MESTO KOŠICE

Overovacia štúdia - „Národné tréningové centrum Košice“, Popradská ulica, Košice

- Stanovisko k štúdii

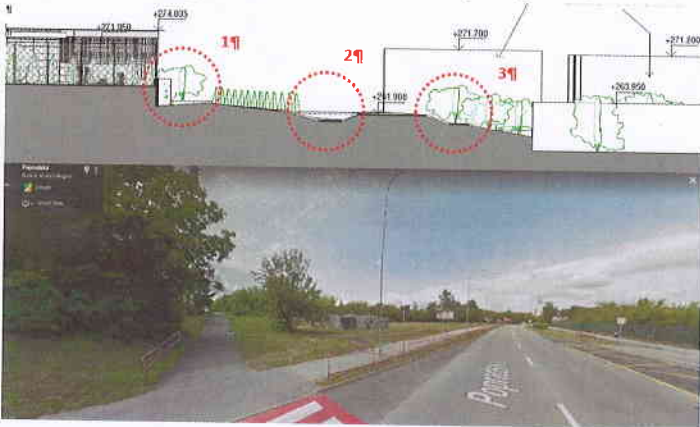
Predloženú štúdiu z dopravného hľadiska je možné akceptovať. V ďalších stupňoch projektovej dokumentácie požadujeme dopracovať:

- Návrh možností zabezpečenia parkovania pre obyvateľov okolitých bytových domov, napr. mimo prevádzkovej doby areálu.
- Bližší návrh riešenia parkovania bicyklov, najmä bližšiu špecifikáciu stojanov. (Odporúčame navrhovať v zmysle dokumentu Ľahké parkovanie bicyklov.)
- Žiadame overiť a popísať alebo jasne vyznačiť možnosti prístupu cyklistov od cyklochodníka na východnej strane Popradskej ulice až ku cyklostanom, v prípade potreby vykonať úpravy v dokumentácii v prospech bezpečného prístupu cyklistov (cykloprechody, dopravné značenie a pod.)
